改善箇所説明図

ドアラッチ

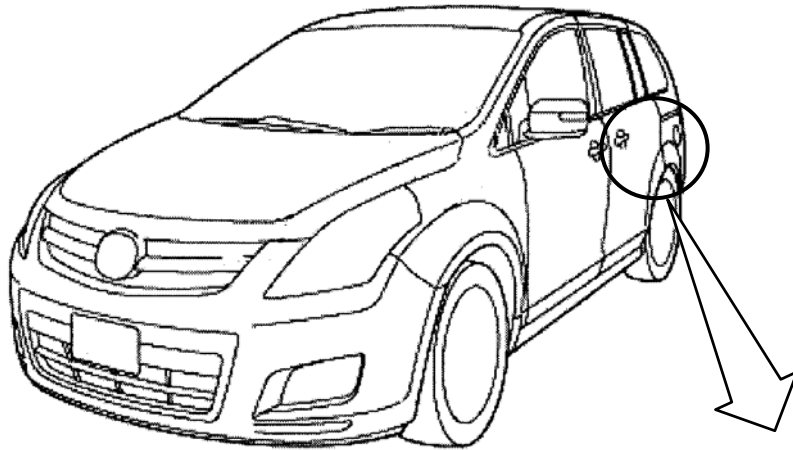
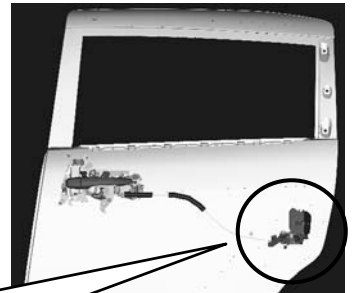
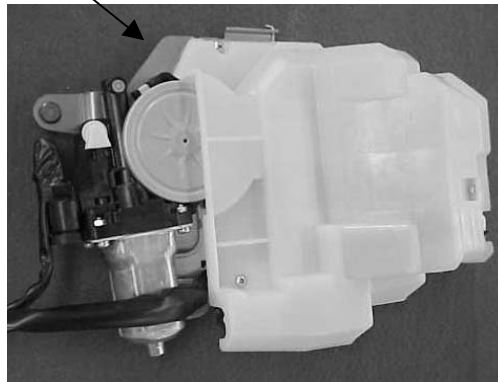
基準不適合発生箇所

電動式スライドドアのドアラッチ部の開閉スイッチの取付位置が不適切なものがあため、手動でドアを強めに閉めると、スイッチスプリングとラチェットレバーが干渉するものがある。そのため、ドアラッチが確実に作動せず、最悪の場合、ドアが閉まらないおそれがある。

改善の内容

全車両、左右スライドドアのドアラッチを対策品と交換する

注)  は交換部品を示す。

識別：右スライドドアのセンターローラ下面に白色ペイントを塗布する。
